## 改善箇所説明図

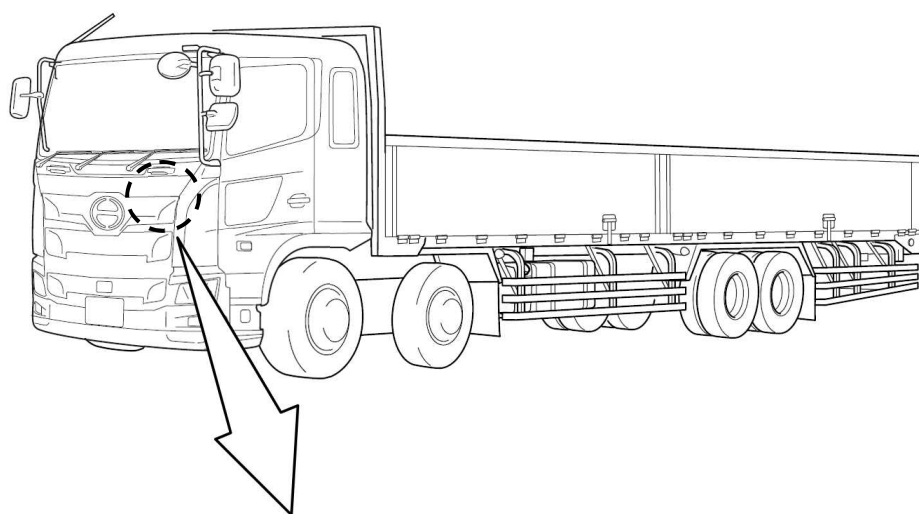
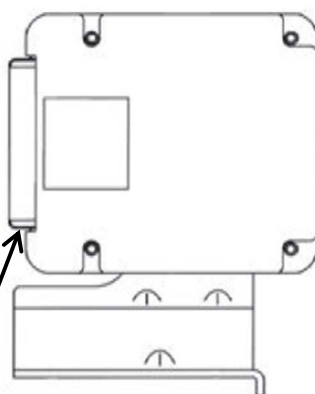
運転支援ECU

不具合発生箇所

注：□はプログラムを修正する部品を示す。

運転支援装置において、運転支援ECUの前方障害物衝突被害軽減用制御プログラムが不適切なため、高速道路トンネル内の照明を前方移動物と認識することがある。そのため障害物との接近を知らせる警告音が鳴り、一瞬ブレーキが作動するおそれがある。

全車両、運転支援制御プログラムを対策仕様に修正する。
